Meie 30.11.2025 nr 7.2-2/25/19013-2

Seisukohtade väljastamine Kaldamänni kinnistu detailplaneeringu koostamiseks

Olete teavitanud meid Peipsiääre valla Kodavere küla Kaldamänni kinnistu detailplaneeringu (katastritunnus 57601:002:0103, edaspidi *planeering*) algatamisest Peipsiääre Vallavalitsuse 05.11.2025 korraldusega nr 534.

Joonis 1. Riigitee nr 43 ca km 42,092, väljavõte Maa- ja Ruumiameti geoportaalist

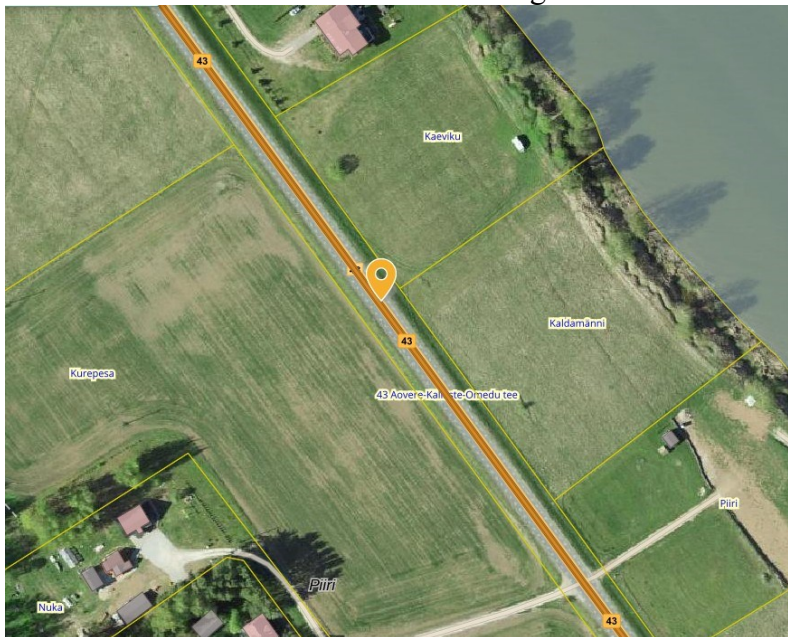
1. Planeeringualale puudub juurdepääs. Kavandada juurdepääs riigitee ca km 42,092 (Kaldamänni ja Kaevikui kinnistute piirilt, Joonis 1), kust tagatakse juurdepääs nii Kaldamänni kui Kaeviku kinnistutele. Täiendavaid riigitee ristumiskohti mitte planeerida.
